リコール届出一覧表

リコール届出日 : 令和8年7月10日

リコール届出番号	5850	リコール開始日	令和8年 7月13日
届出者の氏名又は名称	製作者名:株式会社モリタ 代表取締役 社長執行役員 城賀本 守 問い合わせ先:品質保証部 TEL:079-568-7871		
不具合の部位(部品名)	制動装置(ブレーキ部品)		
基準不適合状態にあると認める構造、装置又は性能の状況及びその原因	消防ポンプ自動車のブレーキ配管において、消防ポンプを駆動する際に前輪用ブレーキ圧力を保持させる作業補助制動装置(ブレーキラインロック装置)の分岐配管接続部の部品が組み付けられていないものがある。そのため、当該接続部の密閉性が保持できず、ブレーキフルードが漏れ、そのまま使用を続けると、ブレーキ警告灯が点灯し、最悪の場合、制動力が低下するおそれがある。		
改善措置の内容	全車両、分岐配管接続部を点検し、部品が組み付けられていない場合は新品を取り付ける。		
不具合件数	1件	事故の有無	無し
発見の動機	市場からの情報による。		
自動車使用者及び自動車特定整備事業者に周知させるための措置	・使用者:全使用者を把握しているため、使用者へ直接、文書で通知する。 ・自動車特定整備事業者:全使用者を把握しているため、周知のための措置は取らない。

改善箇所説明図

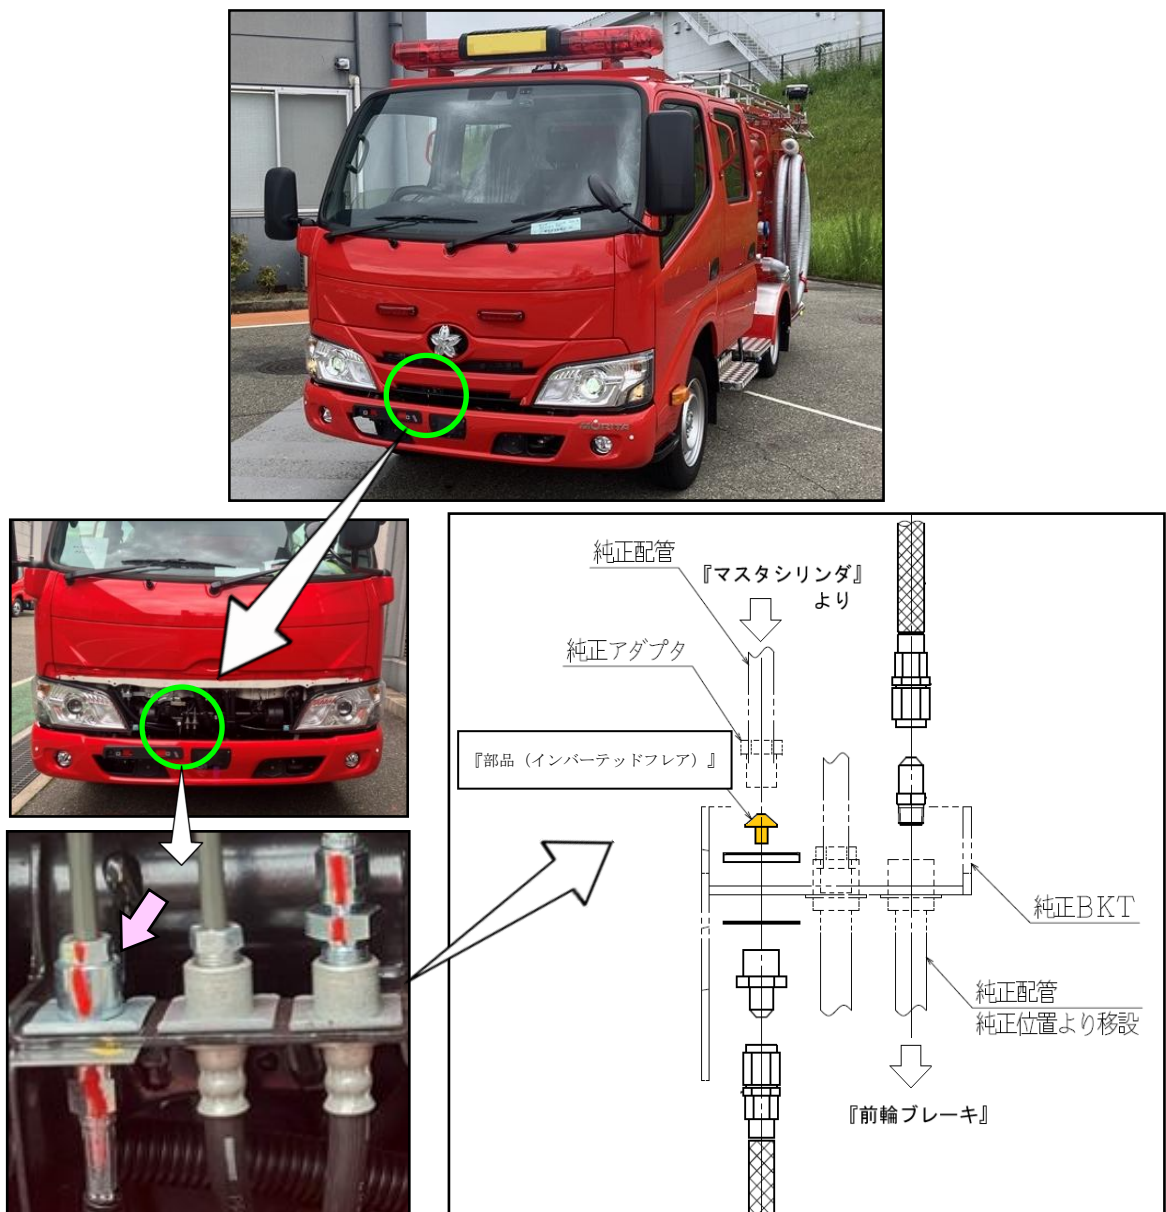
基準不適合発生箇所： ←

消防ポンプ自動車のブレーキ配管において、消防ポンプを駆動する際に前輪用ブレーキ圧力を保持させる作業補助制動装置（ブレーキラインロック装置）の分岐配管接続部の部品が組み付けられていないものがある。そのため、当該接続部の密閉性が保持できず、ブレーキフルードが漏れ、そのまま使用を続けると、ブレーキ警告灯が点灯し、最悪の場合、制動力が低下するおそれがある。

全車両、分岐配管接続部を点検し、部品が組み付けられていない場合は新品を取り付ける。

分岐配管接続部に『黄色』マーキングを施工する。
